Polder/Dijkvak  
Grevelingendam (Bruinisse)  
dp 428 – dp 473

Datum  
16 mei 2006

Kenmerk  
PZDT-M-06178

Controle vrijgave toetsing Grevelingendam (Brui

Figuur 2: Locatie dwarsprofielen glooiing bypass N59 (Grevelingensluis Bruinisse)

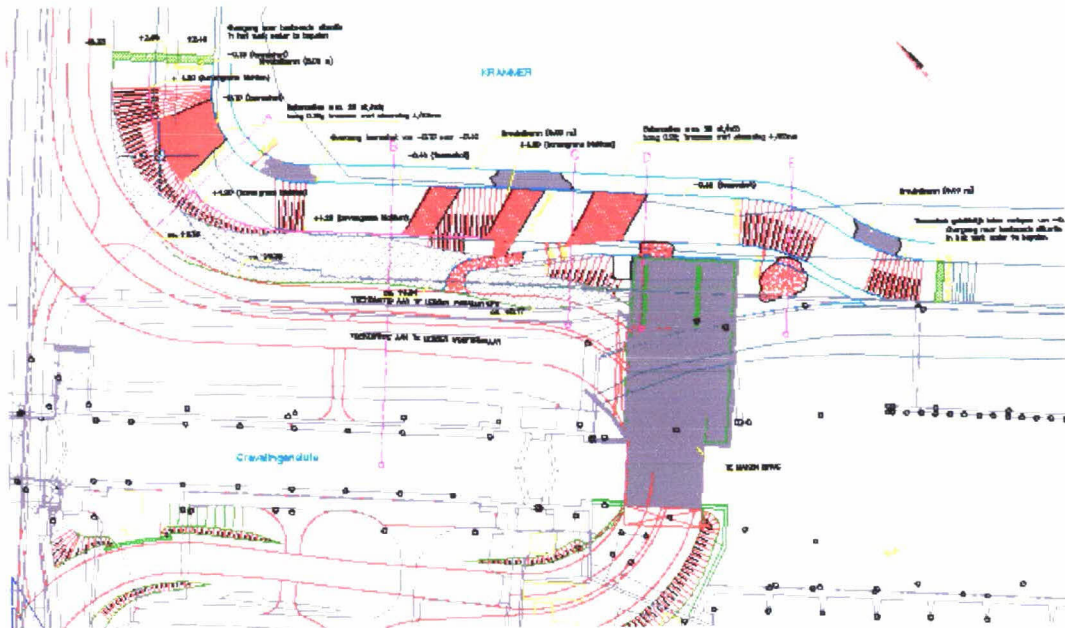
Vlakcode: OS042914  
- Bekledingstype Hydroblocks (27,3) op filterlaag, geotextiel en slakken (in de bocht mijnsteen)  
Score: **DWARSPROFIELEN A en E GOED** (score afschuiving goed)  
**DWARSPROFIELEN B, C en D ONVOLDOENDE** (score afschuiving goed)  
Realisatie gelijktijdig met Bypass N59 Grevelingensluis te Bruinisse in 2005  
Aan de hand van de aanvullende randvoorwaarden (zie "Randvoorwaarden") en de ingemeten dwarsprofielen (zie "Metingen AGI") komt de score langdurige belasting uit op **GOED** voor de dwarsprofielen A en E en op **ONVOLDOENDE** voor de dwarsprofielen B, C en D. Zie voor de locaties van de dwarsprofielen figuur 2 op de volgende pagina.

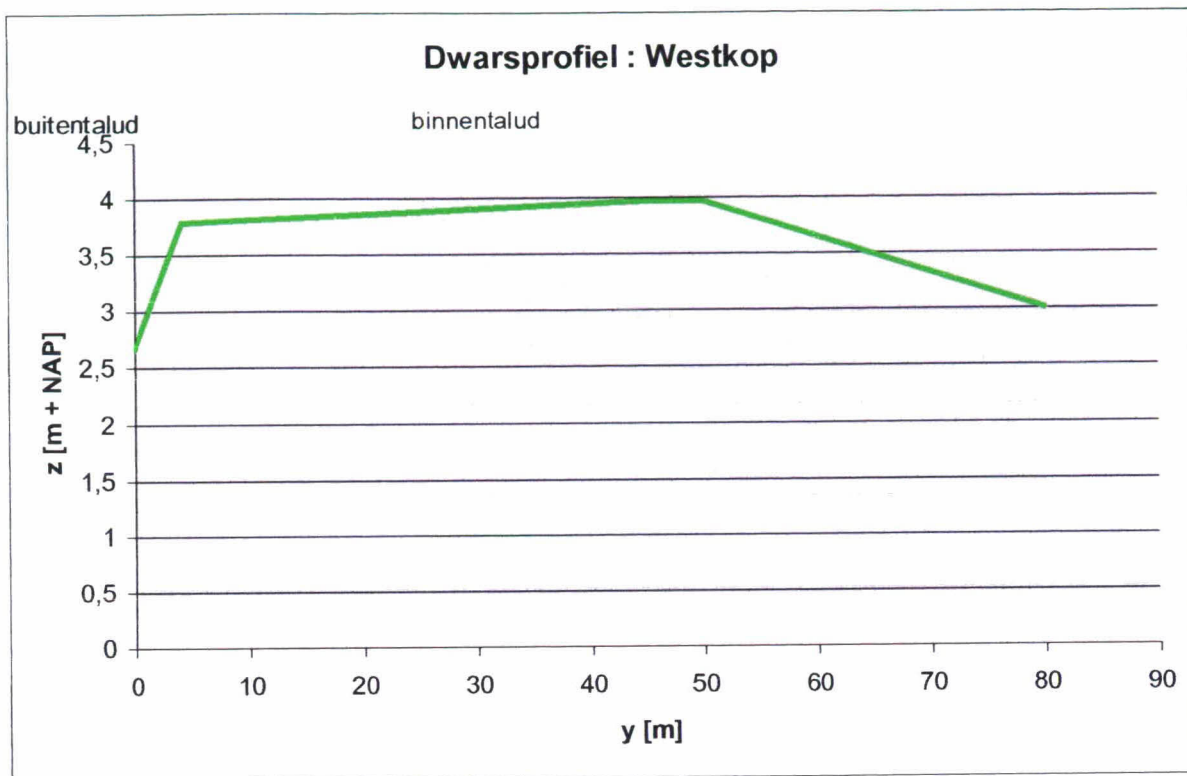
Bij invoer van **slechte** graskwaliteit volgt score **GEAVANCEERD**

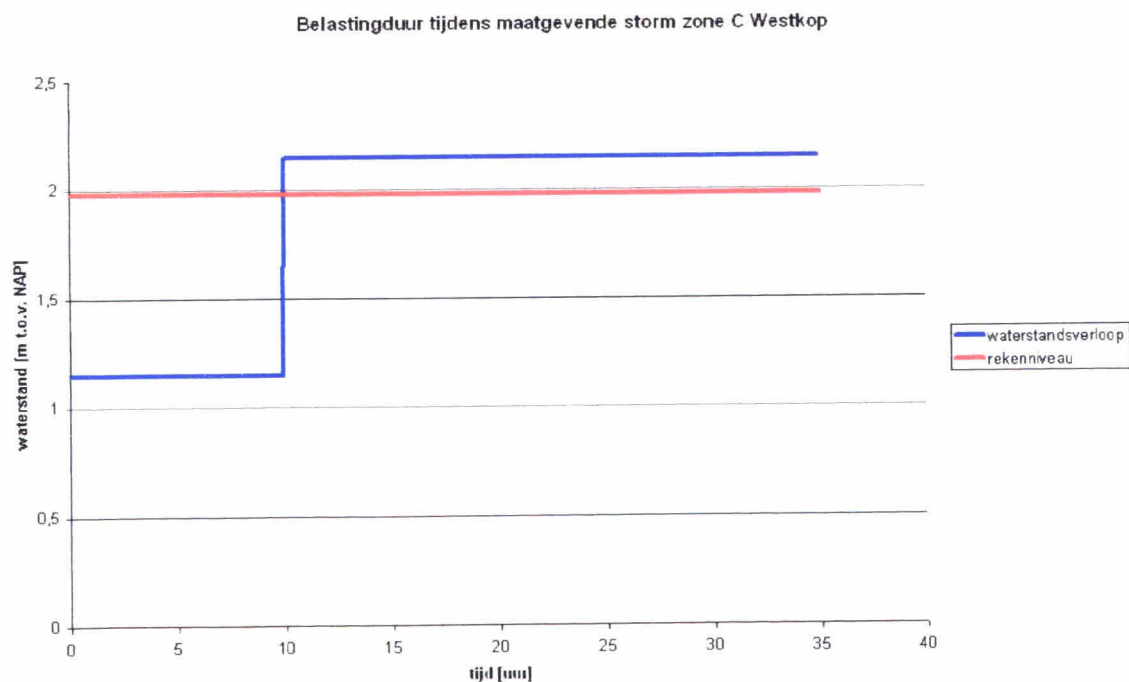
Bij invoer van **matige** graskwaliteit volgt score **GOED**, deze wordt gehanteerd, de grasmat is in goede kwaliteit zo is geconstateerd tijdens het veldbezoek
